所管事項調査

交流拠点施設整備の進捗状況について

文化観光部

4 基本設計に関する提案時からの主な変更点

1F 平面図

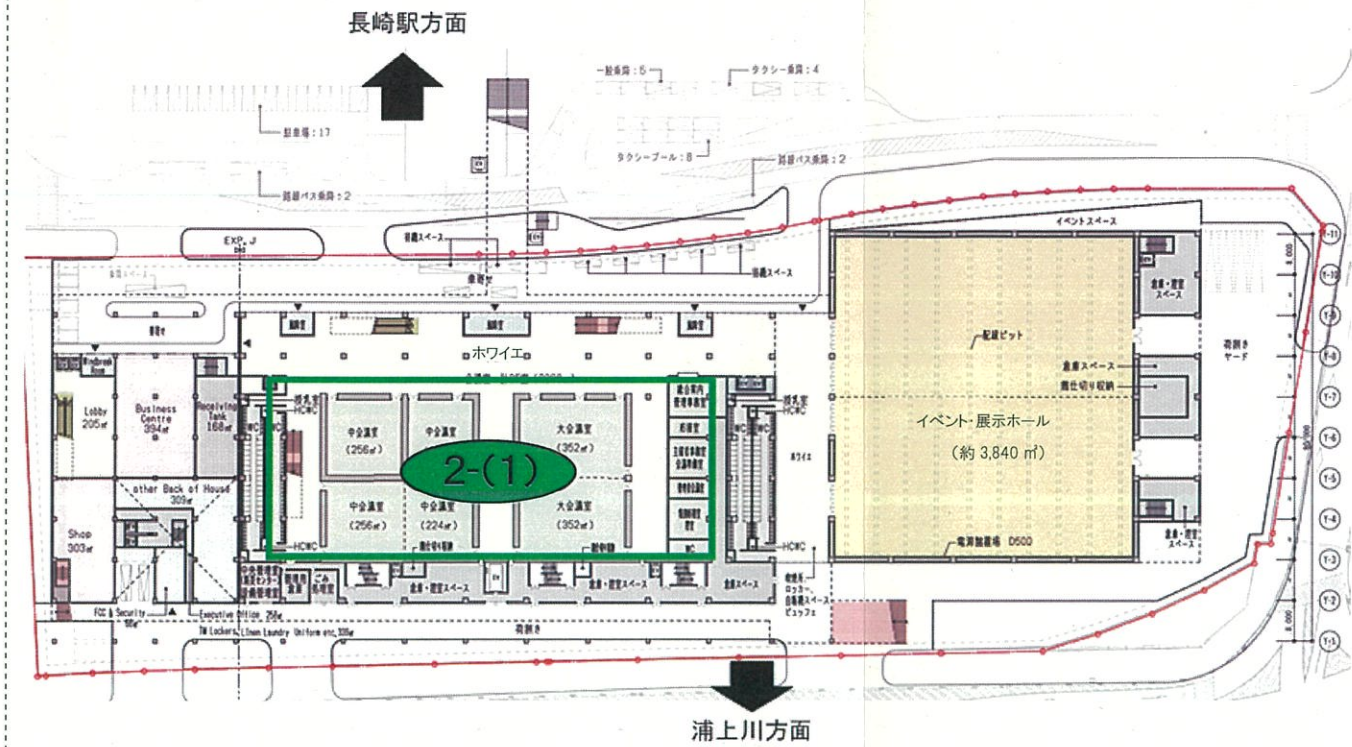
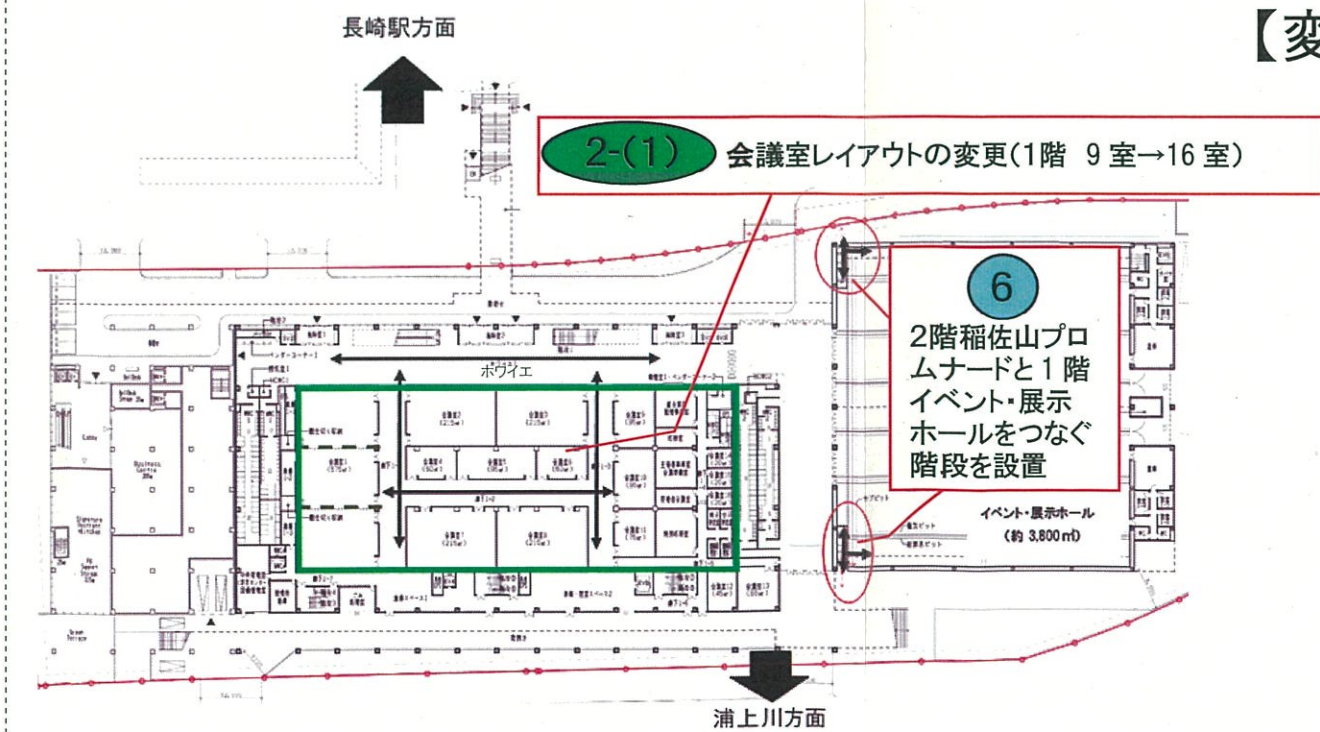
6 1階と2階をつなぐ動線の追加

利用者及び主催者側がより利用しやすいホールになるよう、1階と2階をつなぐ動線を追加。

●2階稲佐山プロムナードへつなぐ階段を設置

屋内階段設置のため、イベント・展示ホールの面積を変更

約 3,840 m² → 約 3,800 m²

屋上平面図・立面デザイン

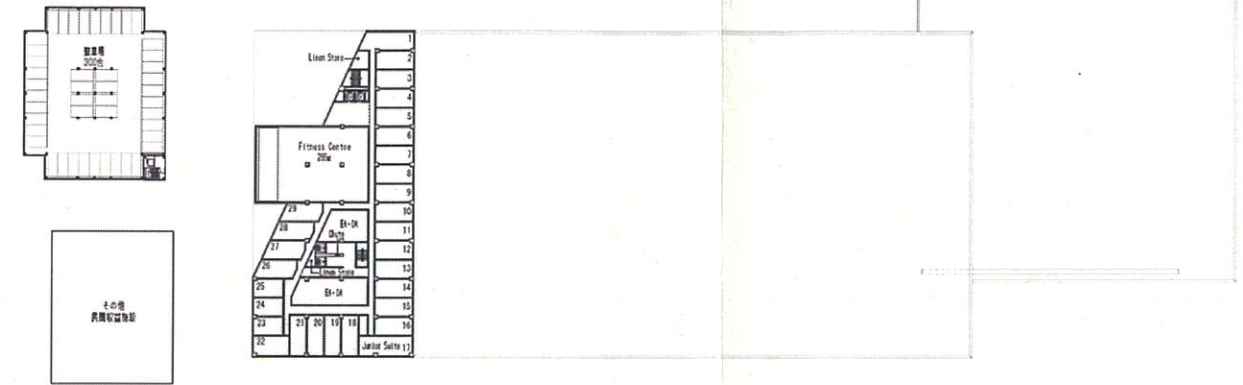
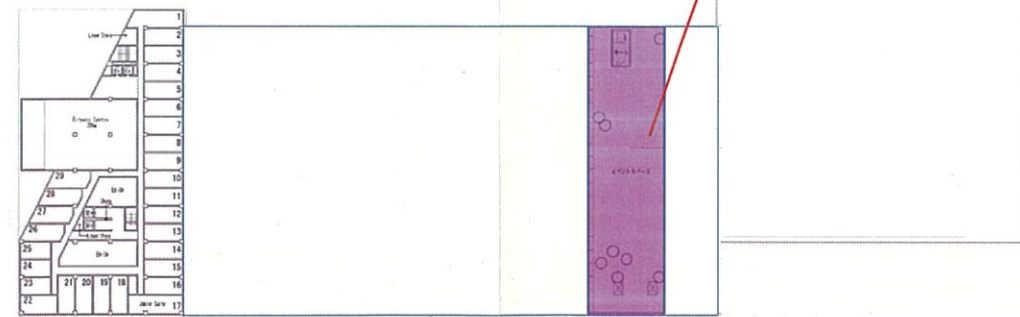
7 MICE施設の屋根の有効活用
(検討中)

広大な平面の屋根は目立つので、工夫をして有効な活用策の検討が必要。

人が居心地のいい空間として感じられる(例 高級感がある庭園)眺望デッキやベンチ・プランターなどの配置などを検討中。

駅の膜屋根など周辺との調和を考え、稲佐山から見える西側壁面部の照明の工夫が必要。

(例)側面に建物の存在が感じられるよう、連続性を大切にした照明の設置やリバーサイドデッキの照明や保安灯の活用などの検討。
